# Service Bulletin 481290060204

**MODELE** : Four MINERVA

**SUJET** : Introduction d'une nouvelle charnière de porte et de son support

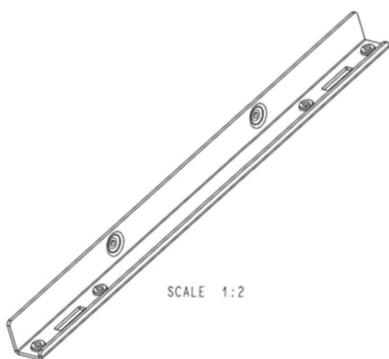
Depuis la semaine 39 de 2019 (voir explication du numéro de série ci-dessous), l'usine utilise deux modèles de charnières de porte (Brera et Nuova Star).

Si vous devez changer la charnière, pour les fours produits avant cette semaine-là, vous devez également remplacer le support de charnière, référence **C00628004**.

Après cette date de production, le remplacement de la charnière suffit.

**C00312426**

(Ancien support charnière)

**C00628004**

(Nouveau support charnière Brera/NS)
